MAGISTRÁT HLAVNÍHO MĚSTA PRAHY

## Připomínkování Metropolitního plánu hl. m. Prahy

Druh subjektu		Orgán veřejné moci		
Jméno		Příjmení		
Titul před		Titul za		Datum narození
Jméno/Název subjektu		Městská část Praha-Ďáblice		
Jméno jednatele		Miloš Růžicka		
IČ	231266	ID datové schránky	dkvbw9b	
Ulice	Osinalická	Č. popisné/ č. evidenční	1104/13	
PSČ	18200	Obec	Praha 8	
Telefon	+420 602696391	Email	starosta@dablice.cz

## 8/ Ďáblické náměstí

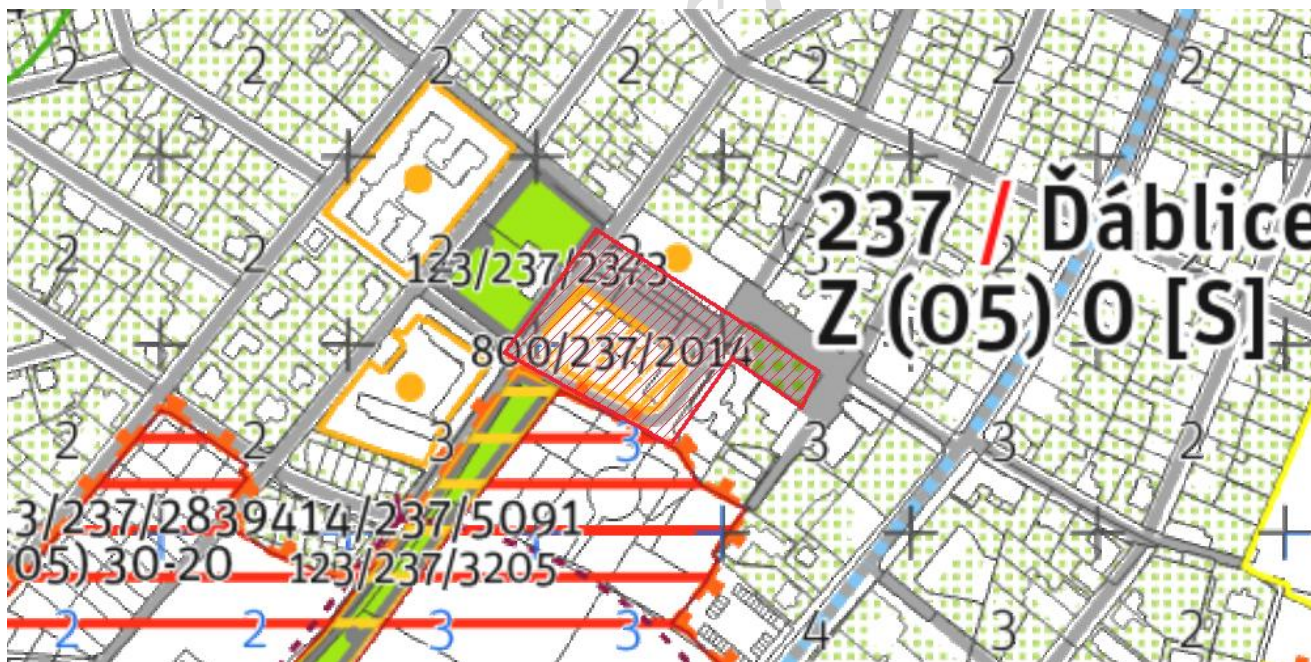
Text vyjádření: Požadujeme, aby metropolitní plán stanovil plochu nového náměstí plošnou značkou ve vymezeném rozsahu. Požadujeme, aby vymezení nového náměstí bylo zařazeno jako veřejně prospěšná stavba.

Text zdůvodnění: Plocha náměstí je v přiloženém rozsahu dlouhodobě prostorově stabilizována na území podrobnějších studií a je mu přizpůsobována i okolní zástavba veřejnými objekty (obecní dům, KC Vlna). Významem se má jednat o novodobé centrum Ďáblic, vyžadující přiměřený plošný rozsah veřejného prostranství.
